## SERVICE INFO – FAG 0026

# Изменение конструкции пылезащитного колпака

## Замена детали – RIU: 566283.H195 заменяется на 566283.01.H195

Рисунок 1: Конструкция пылезащитного колпака была изменена.

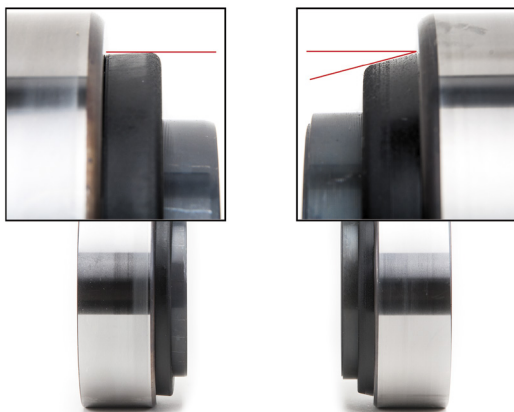
Во время монтажа ремонтного ступичного модуля (RIU) с артикульным номером 566283.H195 на некоторых ступицах, возможно искривление пылезащитного колпака.

В худшем случае, перекошенный пылезащитный колпак может создать помехи для вращения подшипника, тем самым затрудняя или блокируя вращение ступицы.

Поэтому был разработан модифицированный пылезащитный колпак (см. Рис. 1).

В результате технической модификации, артикульный номер 566283.H195 заменен на 566283.01.H195.
